Keuringsverslag van een elektrische laagspanning- en zeer lage spanningsinstallatie

NIET CONFORM

Straatnaam Wolvertemsesteenweg
Huisnummer 54
Busnummer
Postcode 1785
Gemeente MERCHTEM
Land België

Controlebezoek van een oude huishoudelijke elektrische installatie van een wooneenheid bij verkoop op vraag van de verkoper volgens (KB 08/09/2019) - AREI Boek 1- 8.4.2. en 8.2.1. en 4.2.4.3.

Isolati weerstand nok

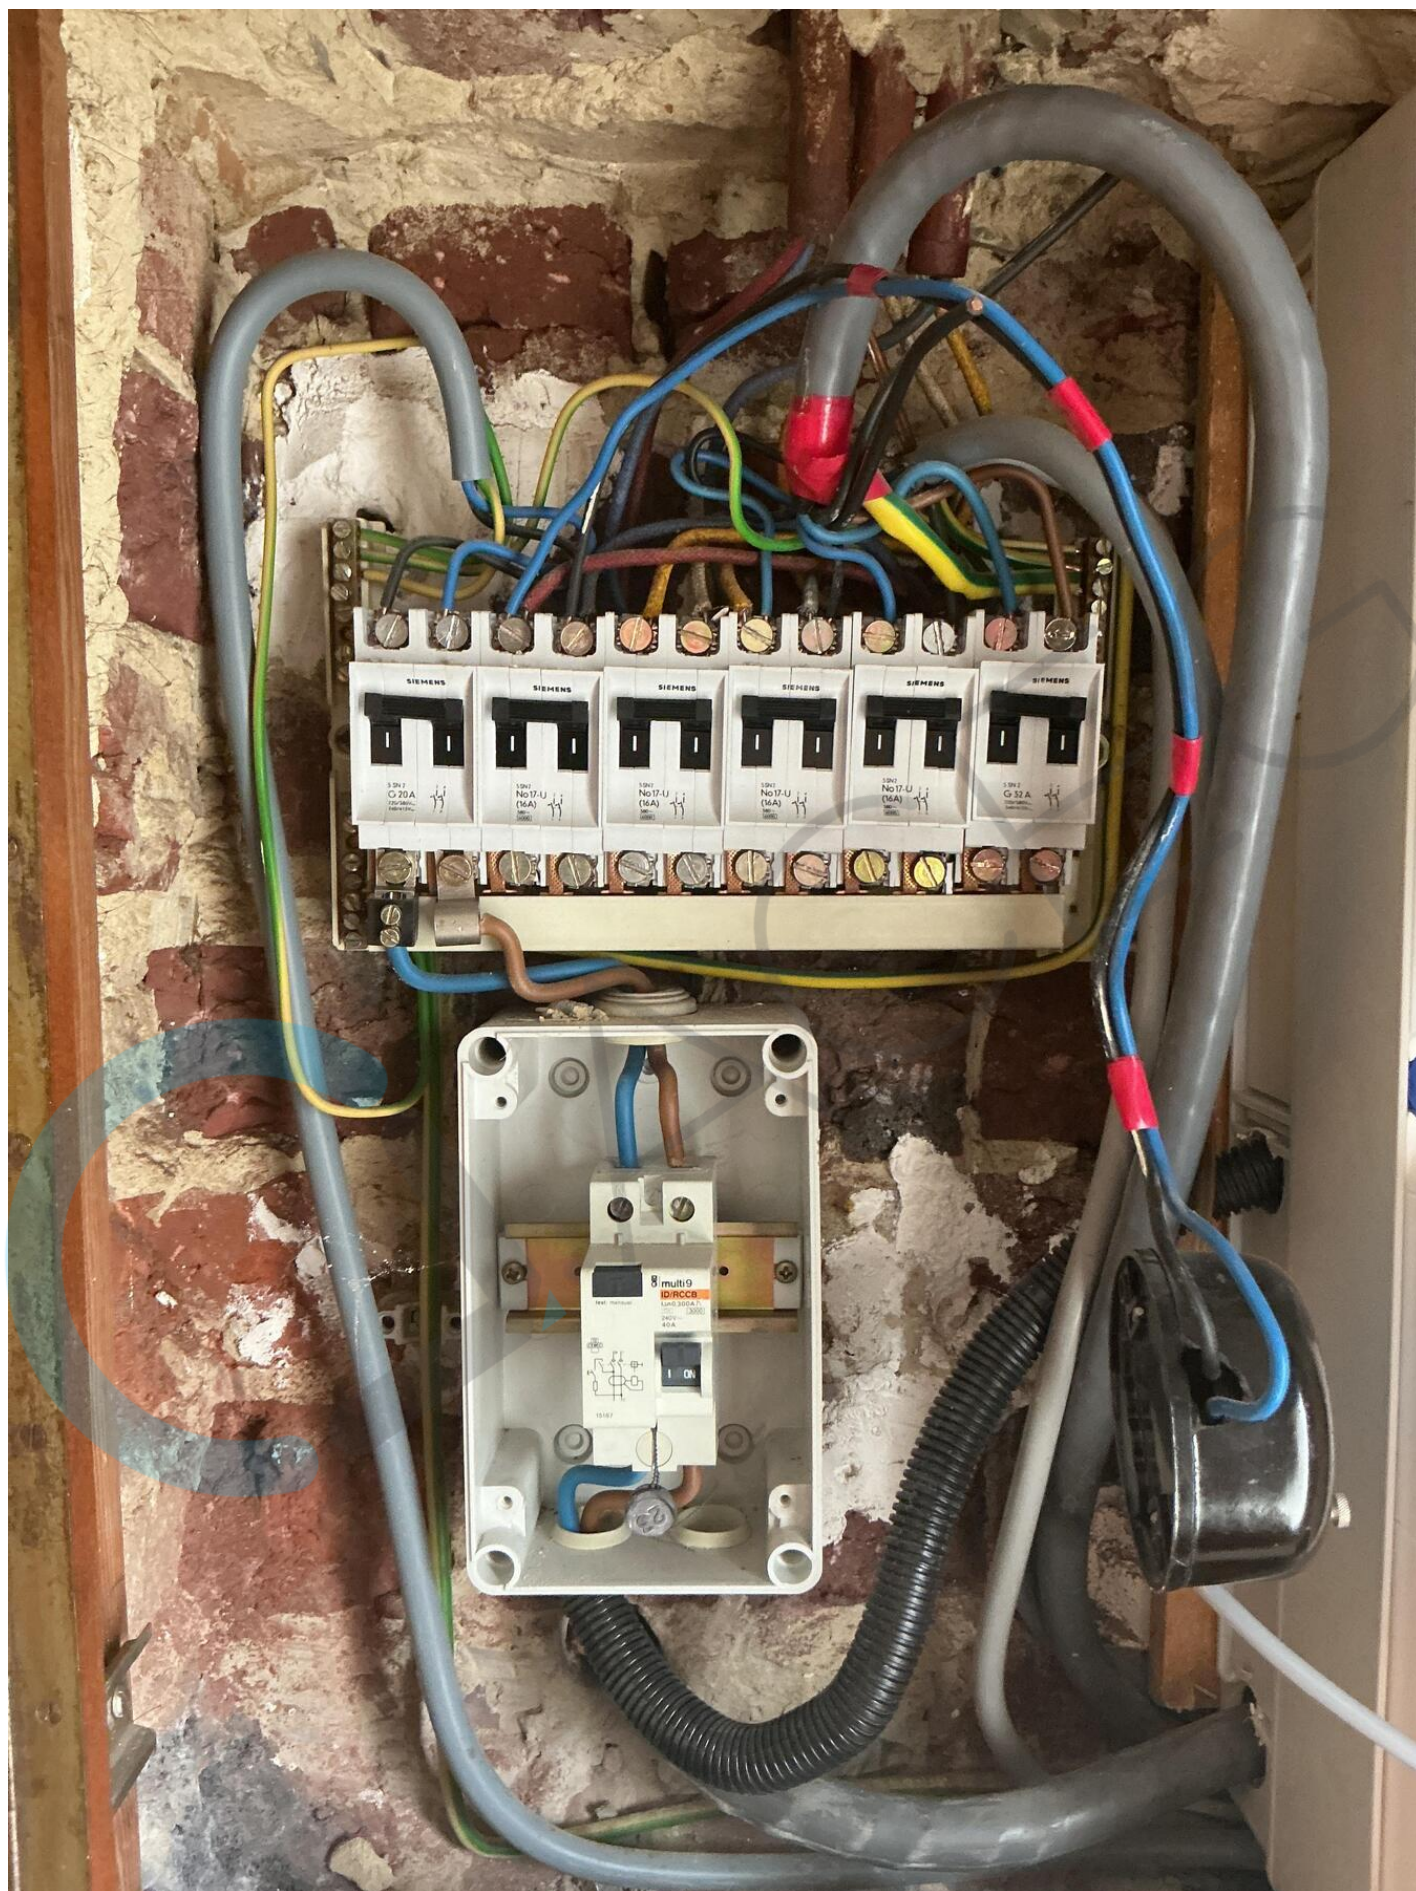
- I2.02 De waarde van de isolatieweerstand van één of meerdere stroombanen is kleiner dan 0,5M ohm. (Boek 1 Onderafdeling 6.4.5.1.) Zie bijlage
- I3.08 Een demonteerbaar aansluitstuk (aardingsonderbreker) moet steeds gemakkelijk bereikbaar zijn. (Boek 1 Onderafdeling 5.1.5.1. en 5.4.3.5.)
